# 大型バス電気装置（電気配線）のリコールについて

平成 29年12月7日

## リコール届出番号4155

# 改善箇所説明図

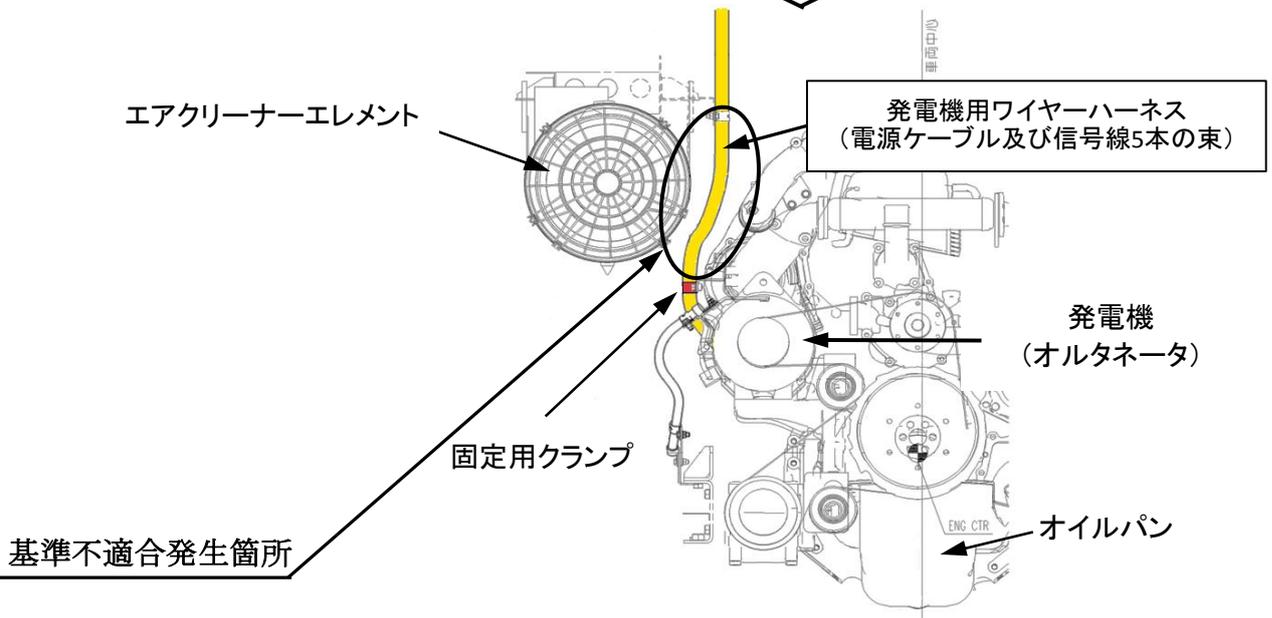
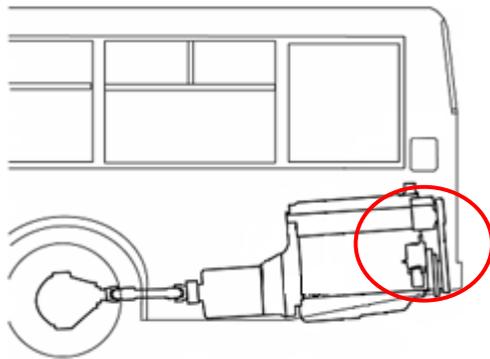
大型バスの発電機に接続されているワイヤーハーネスにおいて、電源ケーブルと信号線の固定方法が不適切なため、走行中の車体振動により信号線が損傷・断線することがある。そのため、そのままの状態で使用を続けると、発電制御ができなくなり、発電機によるバッテリーの充電が行われず警告灯が点灯し、最悪の場合、走行不能になるおそれがある。

全車両、信号線を新品に交換のうえ再度配策し、結束バンドで固定する。

注：  内は措置する部品を示す。

識別：固定用クランプに、白色ペイントを塗布して識別する。
